足構造変更 問題点・対策検討

足構造の方向性

問題点② バネの力がうまくとれない

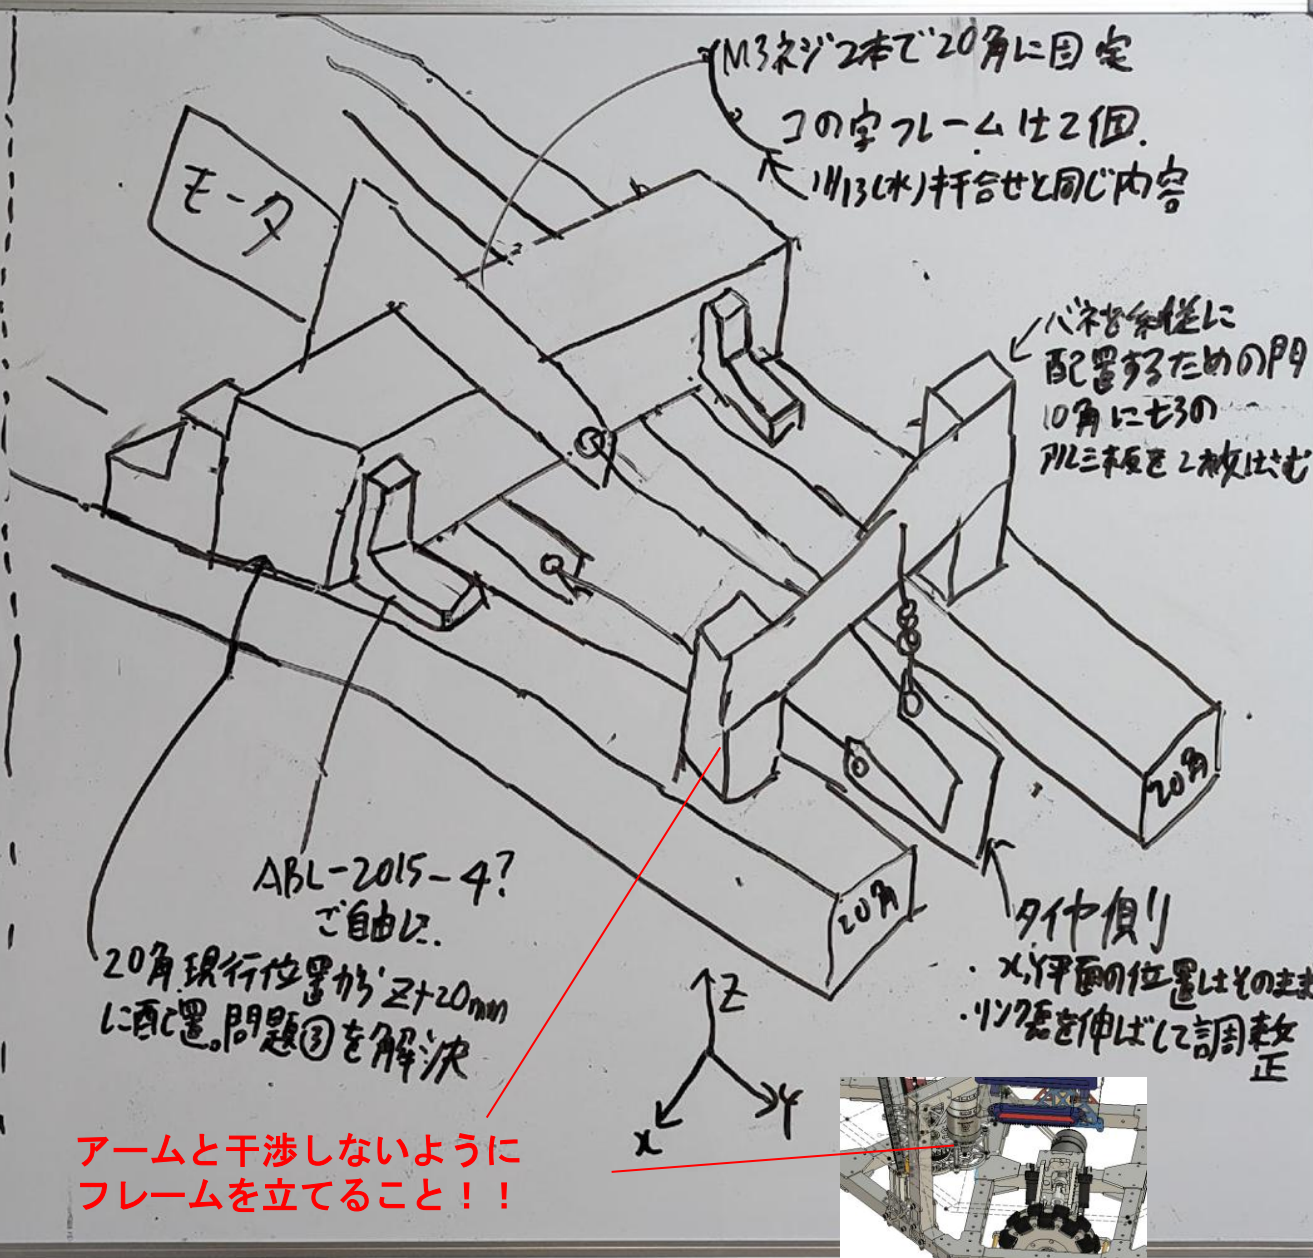
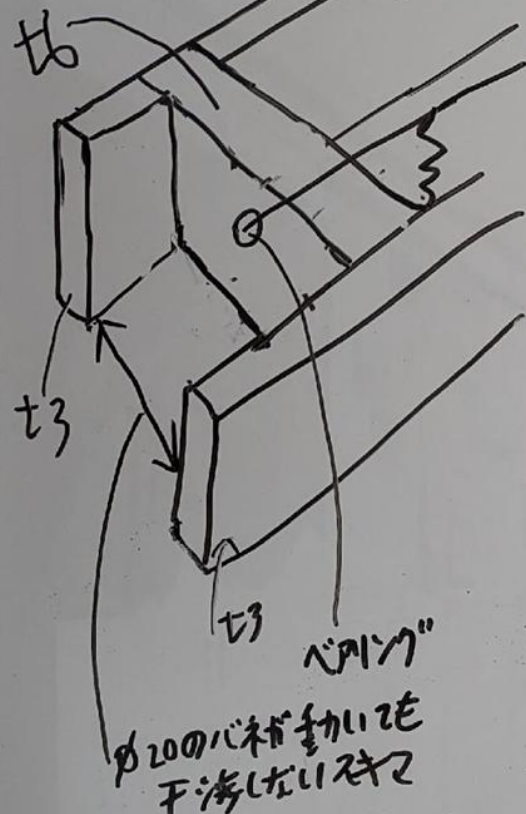
1. 図の方向にコの字板金に力をかける際、20角とはモータ用のネジ2か所しか止まっていないため、歪んでしまう
2. ダンパーが4節リンクと一緒に動いて角度が変わり、ダンパーの力をうまくとれない
設計では中立位置が20角フレーム上面基準で85mmだったが実際は60.23mmだった。
3. 床面とコの字が近く、坂や段差で衝突しそう。
4. t5の板にφ3の穴をあけているため、残り肉が少なく穴がガバガバになる可能性有
5. 今のダンパーだとバネが短いものしか入らず、最大たわみを考慮するとバネ定数を上げる方向でしか調整できない。

案① 20角上げ案

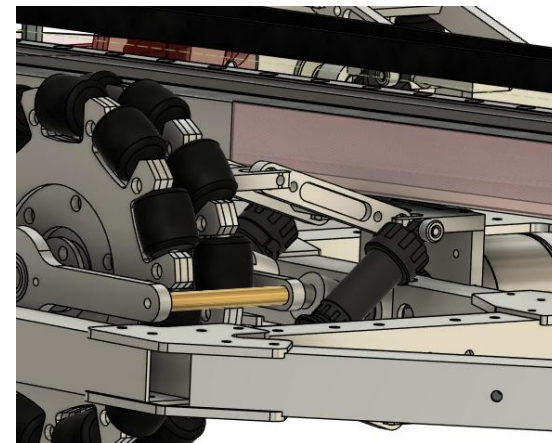
問題点は下記2点。

1. アームとぶつかる

- ・ 干渉回避のため30mmアームを上げると射出機構を下げる方向に調整ができなくなる。
ディスクがホイップするは見られたため、威力を下げる方向で調整するリスク有。
- ・ 20mm上げだとコの字のベアリング化ができない。
- ・ ~~10×20角材にするとねじれ剛性不足？幅20あれば20角と大差ない気がする。~~

2. 加工量が一番多いアイディア

案① 20角上げ案

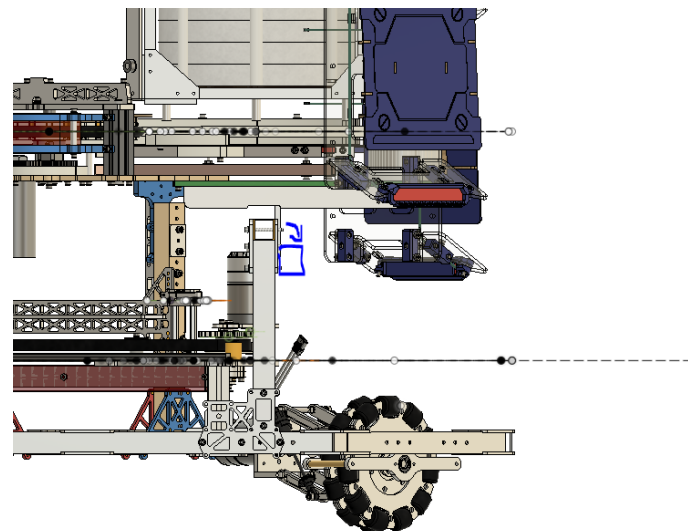
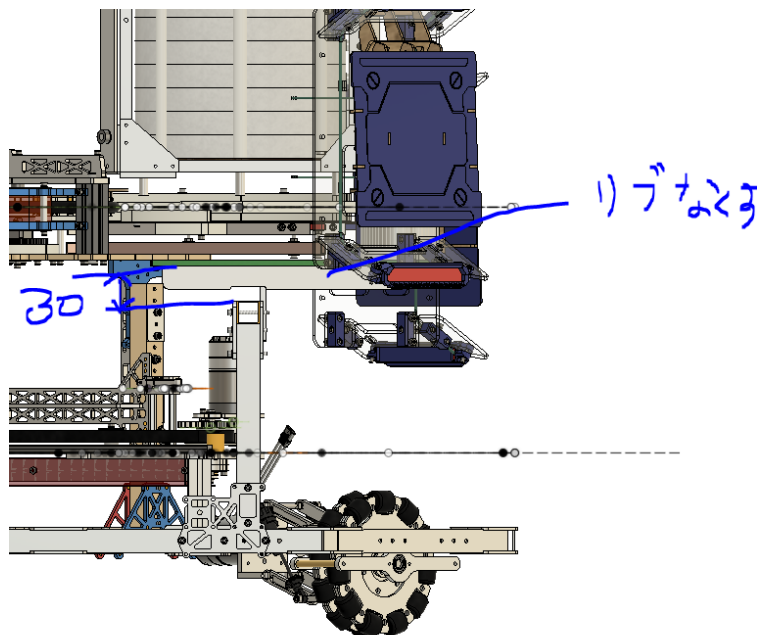
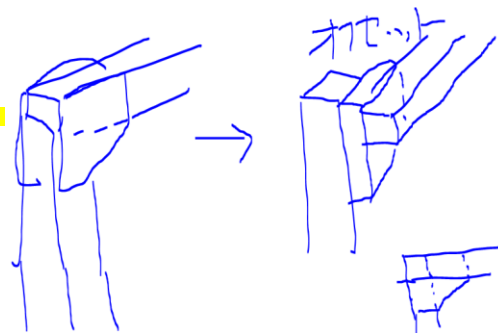
アームを30mm上げる
→ロボマスモータと中間フレームASSYの干渉
→干渉しないよう中間フレームを上げると給弾アーム
板と面一

・射高を下げる方向の調整ができなくなる。

中間フレームASSYの構造変更
コの字形状で20角の上に載っているのを20角の横にする

- ・ロボマスモータに干渉しない
- ・MG荷重はボルト締結力による摩擦で受けることになる
→(感覚的に)締結面が滑ってねじのせん断で受ける状況は無いと判断
する。

案② コの字だけ再制作

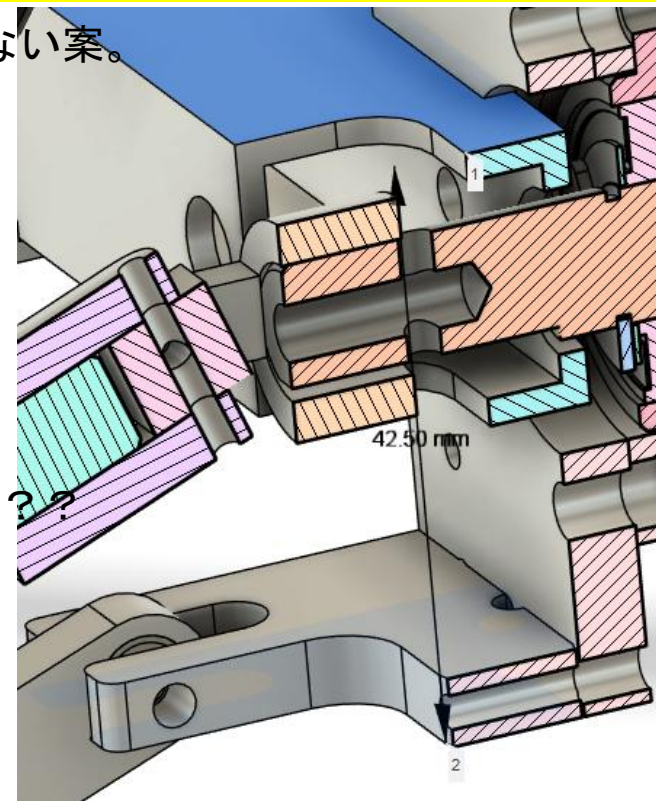
問題点は下記2点。

1. 段差が厳しい

- ・ 中立位置が65mmだと地面との距離が14.5mm
(65mm-42.5mm-増肉分8mm)
12mmの段差は侵入不可。

バネを最大たわみ無視していれて車高調整すればいける???

2. 1や②、⑤の問題を解決するなら来年度の改修が必須になる。

案①のコの字化だけ実施して、20角を上げたり、門構造はやらない案。
中立位置は65mmのままにする。
底がつきそうなのでスキー板かキャスターをつける。
